NVE referanse 202305051	Navn/adresse	Uttalelse	Glitre Nett sin kommentar
13	Knut Olav Borvik Gnr.53/7, Lyngdal	Eier av fritidsbolig i Borvika. Ber om at alternativ 1.0 blir skrinlagt, og at man velger alternativ 1.1. Eventuelt at trasé 1.0 flyttes betydelig vestover, slik at den ikke berører Borvika gård. Begrunnelsen er; Borvika gård er en svært godt bevart kystgård fra begynnelsen av 1800 tallet, med velholdte bygninger og karakteristiske steinarbeider i form av veier, murer, trapper og terrasseringer. I en kartlegging av verdifulle kulturlandskap fra 1990 tallet ble Borvika kategorisert som «svært verdifullt». 	Glitre Nett takker for nyttige opplysninger knyttet til verdier og ulike interesser i Borvika. Vi ønsker å utrede både alternativ 1.0 og 1.1 videre, og vil samtidig se nærmere på alternative løsninger med ilandføring i/nær Borvikbukta.

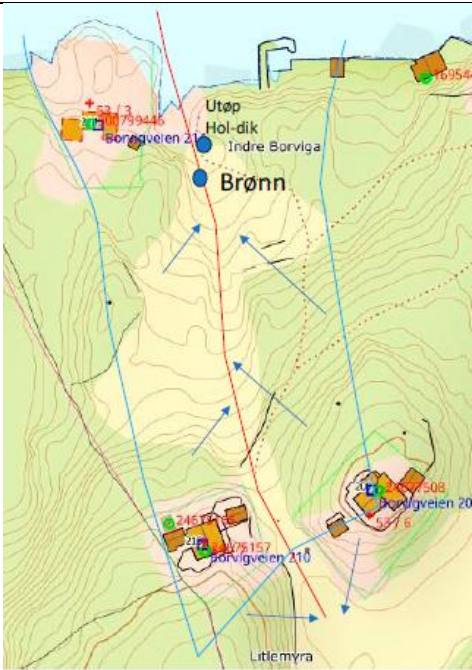
Kabeltrasé er planlagt lagt mellom to fritidsboliger. Her er det trangt, og med mye infrastruktur i grunnen. Dersom kabel legges mellom fritidsboligene vil vi få byggeforbud på store deler av tomtene, noe som reduserer verdien betraktelig.

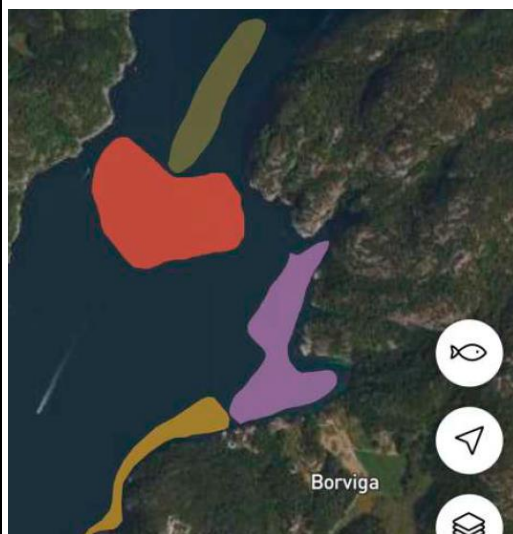
Kabelen er planlagt ilandført i bukta som er badeplass for Borvika. Her er det sandbunn, og mye brukt av barn og unge til bading, krabbefangst og ta opp/ned kajaker og SUP.

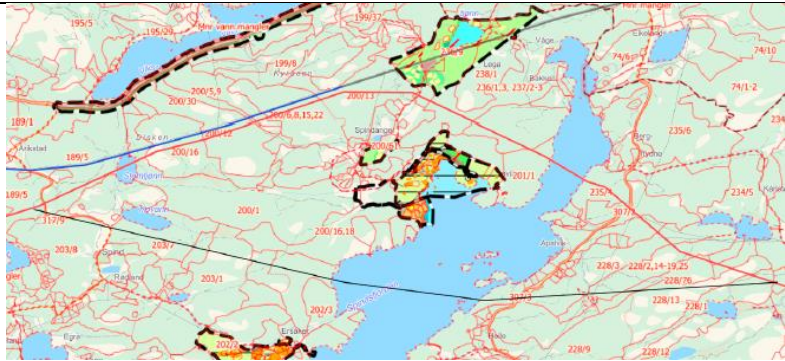
En framtidig kraftledning/kabel vil forringe verdien av eiendommen, i tillegg til negative effekter av elektromagnetiske felt.

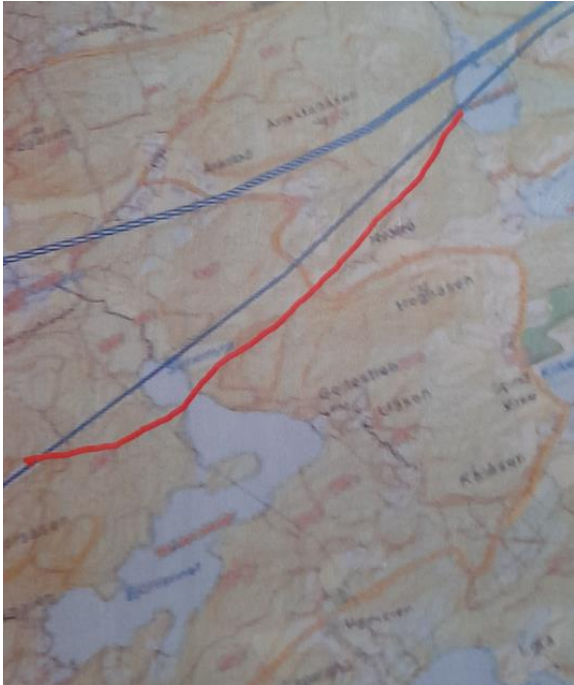
Rosfjorden er mye brukt til rekefiske, og det er også mange hobbyfiskere som fisker her, se utsnitt fra Appen «Fisk her».

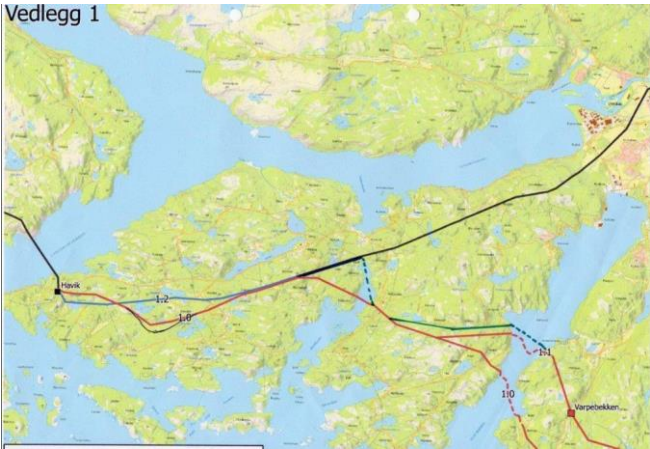
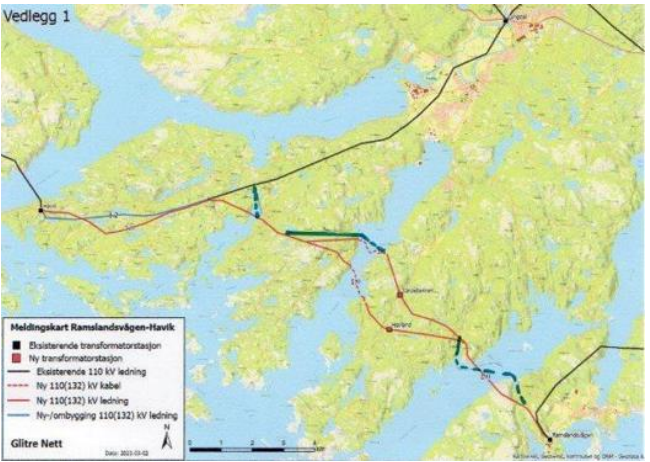
Alternativ 1 = Grønn Alternativ 2 = Lilla Alternativ 3 = Blå Alternativ 1.0 vil være svært synlig over Grønsfjorden, som i dag er lite berørt av inngrep. Hestheia er ett av de siste uberørte områdene på Lindesneshalvøya. Det er tilrettelagt for tur og naturopplevelse, og det går en merket tursti til Mønestadsteinen. Foreslått trase vil forringe kvaliteten på landskapet og turområdet. Landskapsvern bør tillegges mer vekt når en vurderer kost/nytte av en ledning, men også som argument for å bruke ekstra kostnader på en sjøkabel.	Luftspenn over Grønsfjorden vurderes så lang til ikke å få like store konsekvenser.
39	Øyvind Vestre, Tore Lindeberg, Geir Vestre (Grønsfjordkilen 6 og Grønsfjordveien 169)	Ønsker at ledningstraseen flyttes vestover innover Mønestadsteinen/Hestheia slik at den blir mindre synlig fra Grønsfjord.	
40	Berit Litland, styreleder Bjelland skolehus	Grendelaget vil ikke gå konkret inn i berørte grunneieres situasjon ift Glitre Nett sine forslag, men vil komme med helt konkrete forslag som bør vurderes/utredes;	1. Når det gjelder kabling forholder Glitre Nett seg til gjeldende forvaltningsstrategi som er fastlagt i Ot.prp. nr. 62 (2008-2009) og videreført i Meld. St. 14 (2011-2012) (nettmeldingen), hvor det står at kraftledninger i regional- og transmisjonsnettet som hovedregel skal bygges som luftledning.

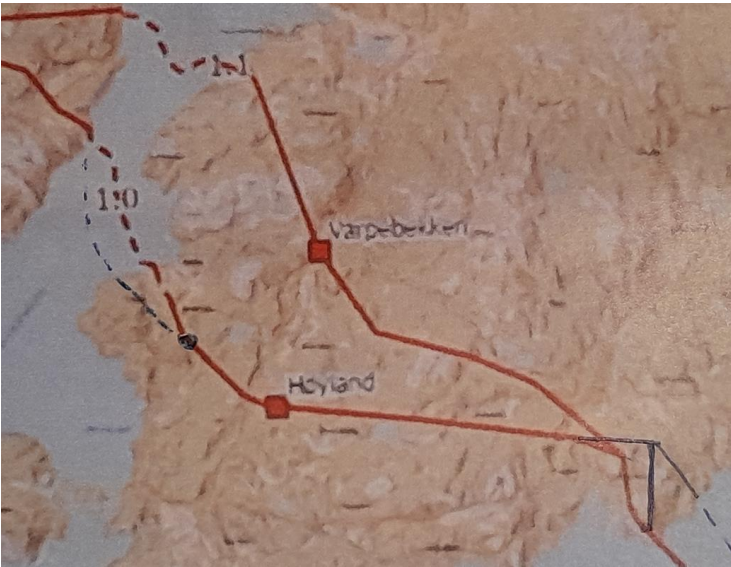
Forslag til traséjusteringer i vedlagte kart.

42	BirdLife Norge, Lister lokallag v/Geir Sverre Grimsby	Lister lokallag har dessverre mangelfull kjennskap til fugleliv langs de foreslåtte linjetraseene. Enkelte lokaliteter for hubro og rovfugl er dog kjent. Høringsuttalelsen inneholder detaljert informasjon om arter unntatt offentlighet. Dette refereres ikke her. Linjen fra Ramslandsvågen til Grønsfjorden gjennom Mønstaddalføret må legges i kabel. Ny høyspentlinje på Vardeheia er svært konfliktfylt. Her bør det vurderes sjøkabel over Grønsfjorden og inn bukta i Epledalen.	Glitre Nett takker for forslag til traséjusteringer.
